**泊発電所の再稼働に向けた
取り組み状況をお知らせいたします
【解説版】**

**2019年5月
北海道電力株式会社**

1. 新規制基準適合性審査における主な課題

(図a)F-1断層開削調査箇所のイメージ
(現有の調査データ)

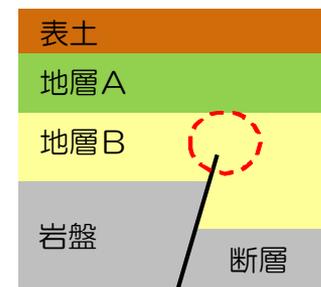
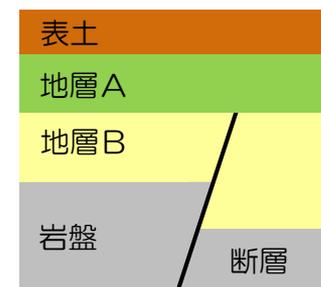
✓F-1断層の活動性評価について、F-1断層開削調査箇所※2における現有の調査データ(図a)は、図bのように、断層の変位が地層Aの底面まで及んでいないことから、地層Aは上載地層法※3における上載地層には使用できない。

✓したがって、F-1断層の活動性を否定できない。

○F-1断層開削調査箇所については、発電所の造成に伴う改変により既に消失しており、現有の調査データでは、詳細な検討は難しいことから、今後、近傍の原地形が残存している箇所において、新たに追加の調査を実施し、得られたデータに基づいて詳細な検討を行う。

○今後、できるだけ早く検討結果を取りまとめ、F-1断層は将来活動する可能性のある断層等ではないことについて、審査会合などで説明していく。

(F-1断層開削調査箇所模式図)

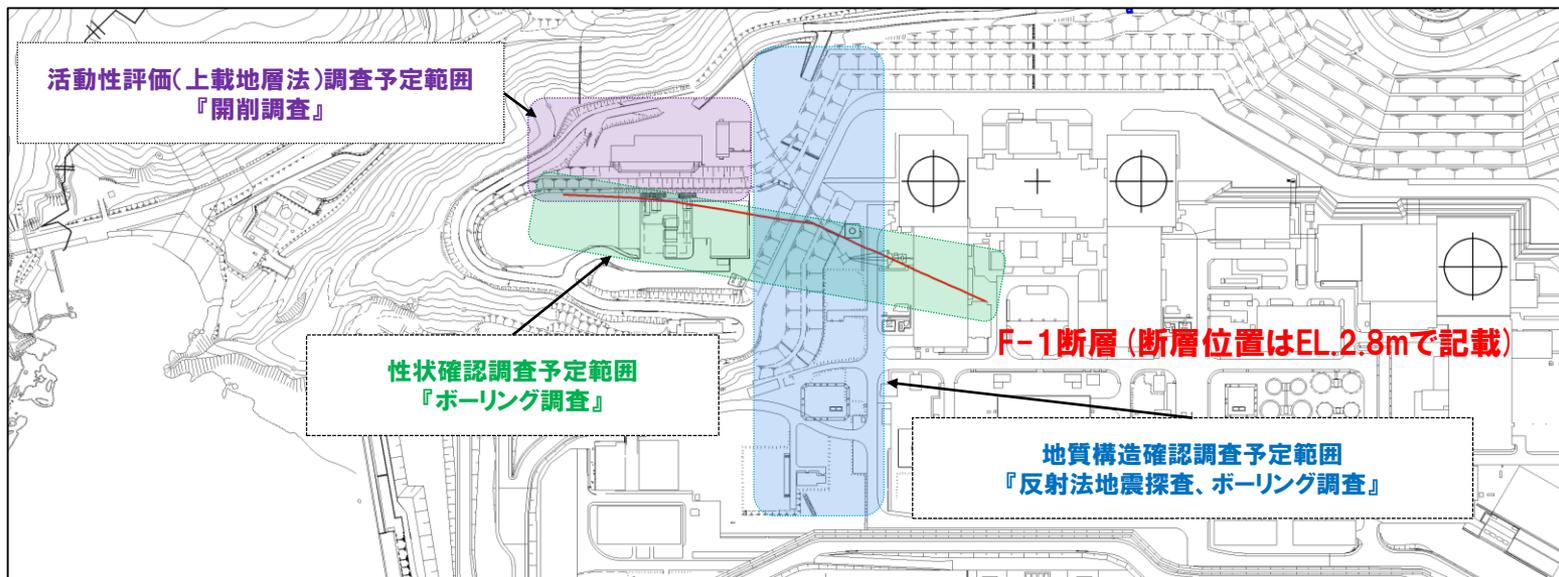
小断層は、F-1断層と走向(断層が伸びる方向)が類似していることなどから、F-1断層と一連のものであることを否定できない。

F-1断層と小断層が一連のものとした場合、小断層の変位・変形が地層Aと地層B(砂層)の境界まで及んでいないことから、地層Aは上載地層法における上載地層には使用できない。

したがって、F-1断層開削調査箇所における現有の調査データでは、F-1断層の活動性を否定できない。

- F-1断層開削調査箇所に認められるF-1断層は、審査ガイド※に記載されている「2.将来活動する可能性のある断層等の認定」の解説(3)に該当するものと考えられる。
- F-1断層開削調査箇所については、発電所の造成に伴う改変により既に消失しており、現有の調査データでは、詳細な検討は難しいことから、今後、近傍の原地形が残存している箇所において、新たに追加の調査を実施し、得られたデータに基づいて詳細な検討を行う。
- 今後、できるだけ早く検討結果を取りまとめ、F-1断層が将来活動する可能性のある断層等ではないことについて、審査会合などで説明していく。
- また、その他の断層の活動性評価についても、地層区分の評価に関する根拠について明確に整理して、再度、審査会合などで説明していく。

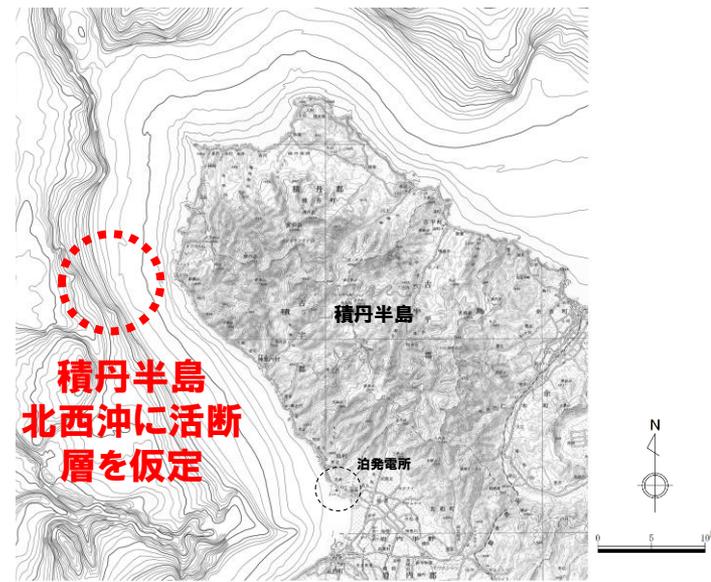
✓**仮定した活断層の地震動評価においては、断層の方向などについて、より安全側の評価となるように検討すること。**

○上記コメントに対応するため、**断層の方向など、様々な条件における地震の揺れを検討中。**

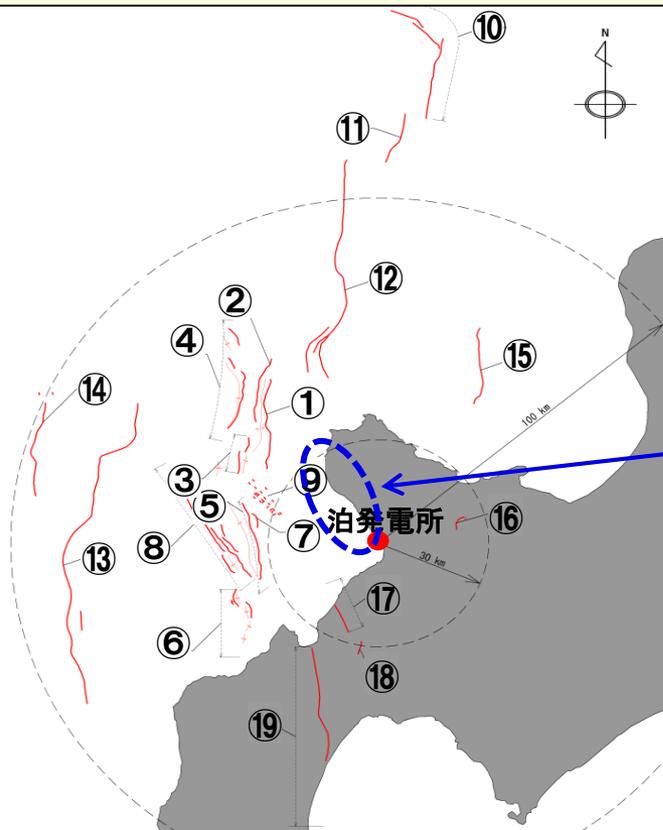
✓積丹半島西岸には、潮間帯※よりも標高の高い海岸地形が分布しており、活断層による地震によって隆起したことにより高い位置になった可能性があるのではないか。

以下の規制委員会コメントを踏まえ、積丹半島西岸における各種調査を実施

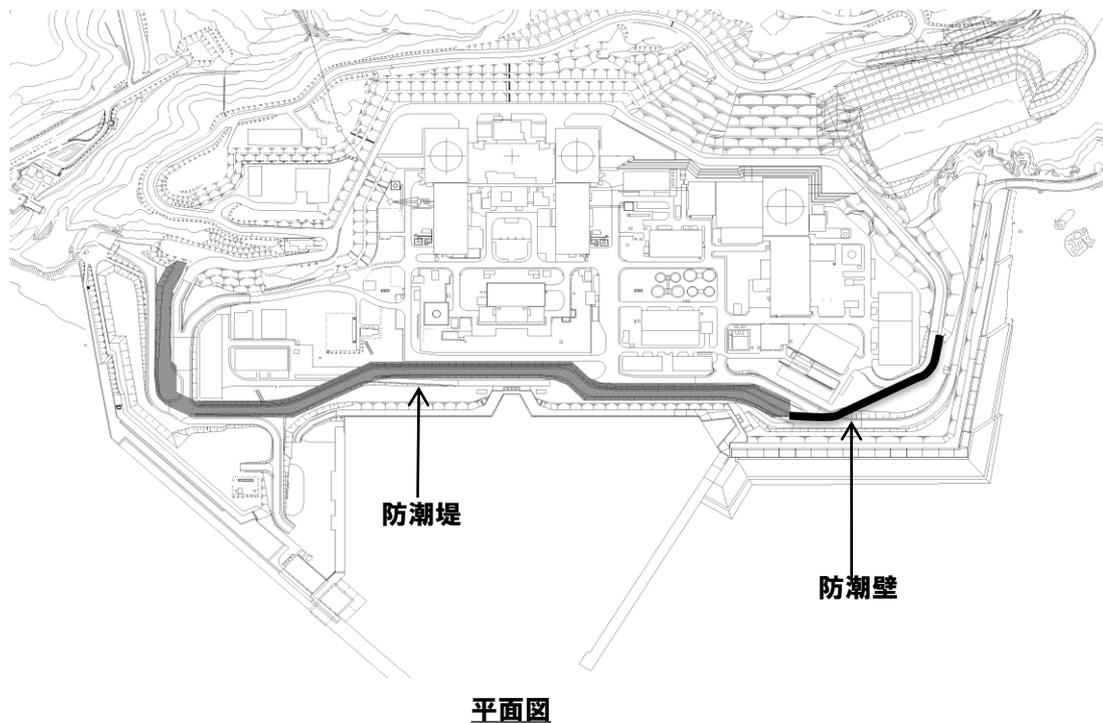
- ✓ 防潮堤設置地盤の評価では、埋戻土の性状のばらつきや層厚などを踏まえて、液状化の検討を行うこと。
- ✓ 埋戻土について、液状化などの被害の実例を踏まえ検討すること。

- 発電所の安全性をより一層高める観点から、防潮堤を岩着支持構造(堅固な岩盤の上に構造物を支持させる形式)による防潮壁に設計変更する。
- 防潮壁の設計にあたっては、埋戻土(周辺地盤)の液状化に関する性状を評価し、津波から発電所を守る機能が失われないように設計検討中。
